Enquête publique : H2Air, Eoliennes des Jonquilles à Nogent en Bassigny 52

Observations et questions déposées et demandant réponse par Jacques Ricour, CDC 52  
Membre de la FED  
Le presbytère  
52700 Signéville

*Effet d'encerclement par les parcs d'éoliennes autour de Nogent (en noir existant, en rouge en projet)*

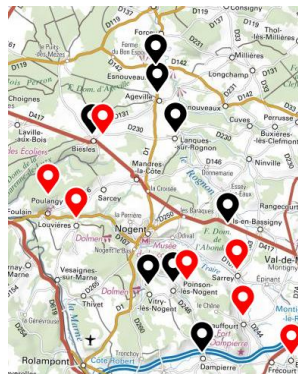
La densification des installations évoquées par le pétitionnaire a comme conséquence un encerclement de Nogent qui avoisinera 360° de visibilité, ville emblématique chargée d'histoire. La saturation visuelle a été examinée récemment par le Conseil d'Etat qui a été amenée à formuler un certain nombre de recommandations sur ce sujet afin d'éviter les phénomènes d'encerclement. Comment ce paramètre est-il pris en compte ?
